**Всемирный форум для согласования  
правил в области транспортных средств**

Рабочая группа по пассивной безопасности

Пятьдесят седьмая сессия

**Глобальные технические правила № 9 (безопасность пешеходов) –****Предложение по этапу 2 глобальных технических правил****Предложение по поправкам к Глобальным  
техническим правилам № 9 (безопасность пешеходов)****Представлено экспертом от Европейской комиссии в качестве  
председателя Целевой группы по зоне испытания бампера  
в рамках Неофициальной рабочей группы по Глобальным  
техническим правилам № 9 (этап 2)\***

"Рис. 5А

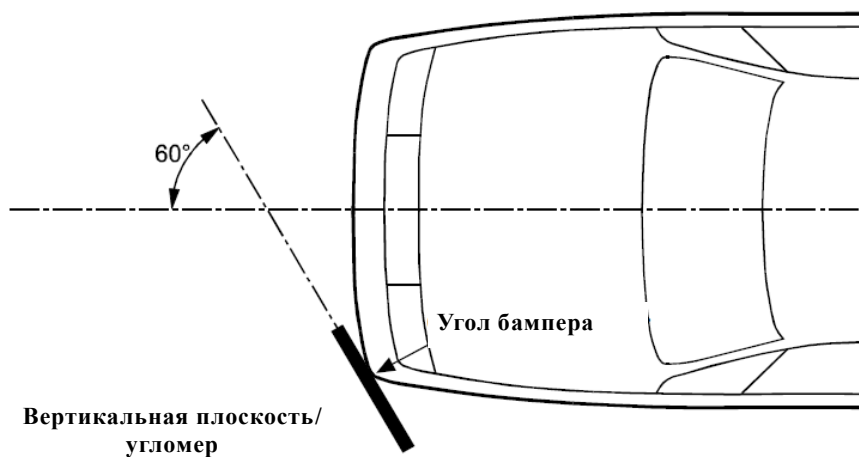
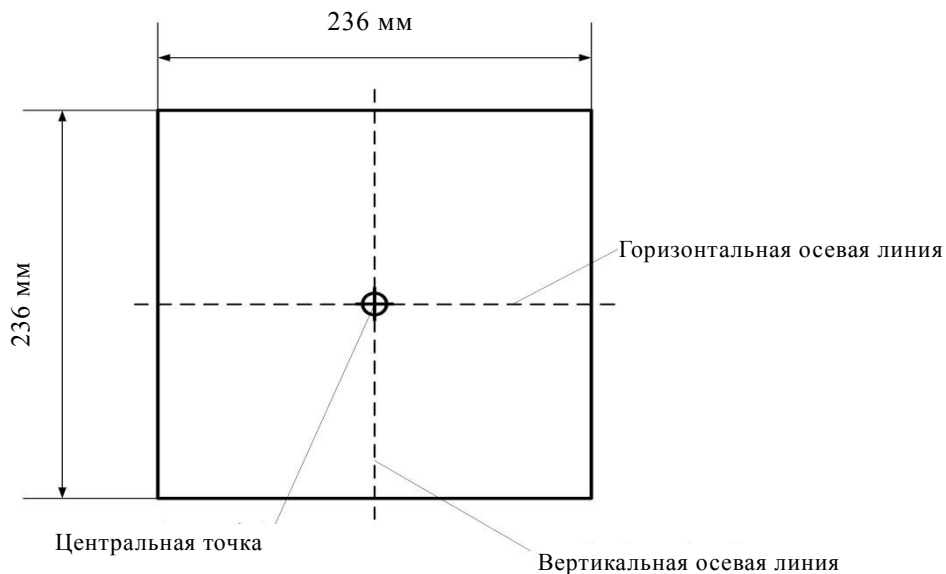
Рис. 5 изменить следующим образом:

**Пример угла бампера (см. пункт 3.14; следует иметь в виду, что угломер необходимо перемещать в вертикальном и горизонтальном направлениях таким образом, чтобы он касался внешнего контура/передней облицовки транспортного средства)**

Рис. 5С

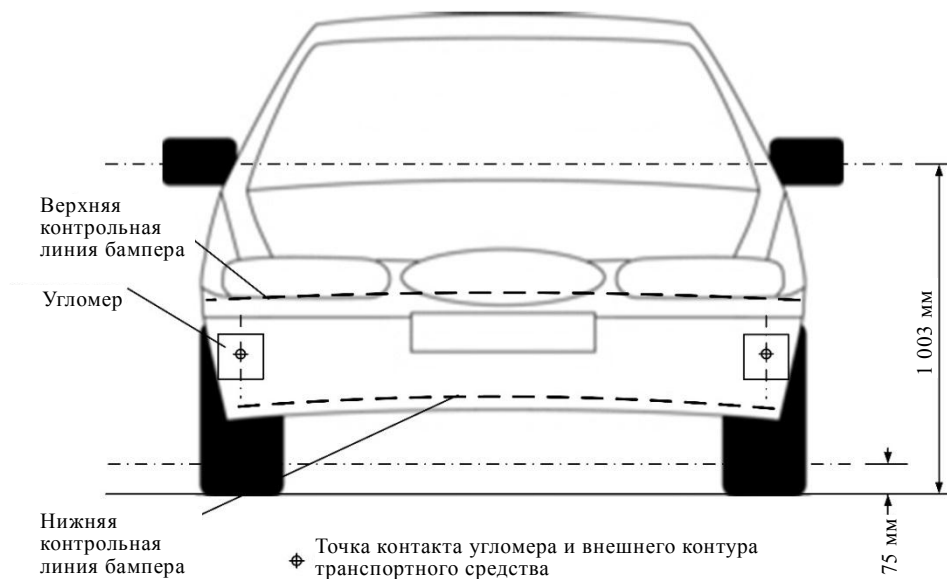
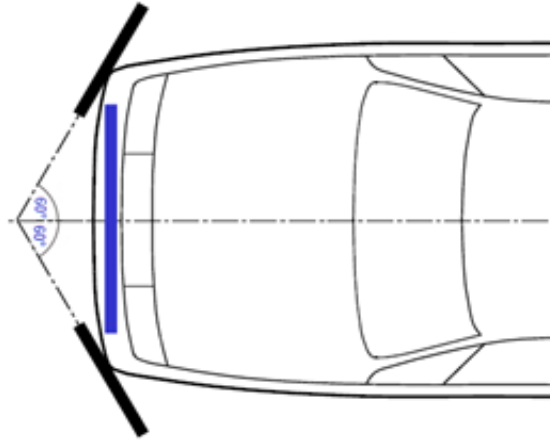
**Определение угла бампера с помощью угломера (место выбрано произвольно)**
